Douille de bras de suspension

**BMW E60, E61, E63, E64, E65, E66, E81, E82, E87, E88,
E89, E90, E91, E92, E93**

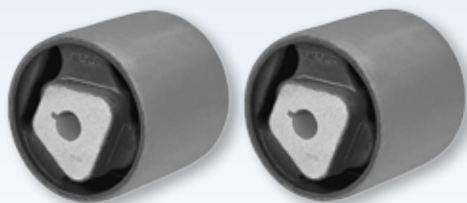
Problème

Fuite de liquide hydraulique due à la sollicitation dynamique excessive et au raccord caoutchouc et métallique seulement partiel

Effet

- Vibrations dans la direction
- Bruits et sécurité de conduite et de freinage réduite

Solution

Remplacement du palier hydraulique par un palier optimisé en caoutchouc plein avec un raccord grande surface en caoutchouc et métallique

Avantage

Plus de fuite possible et une durée de vie nettement plus longue sans restriction du confort de conduite
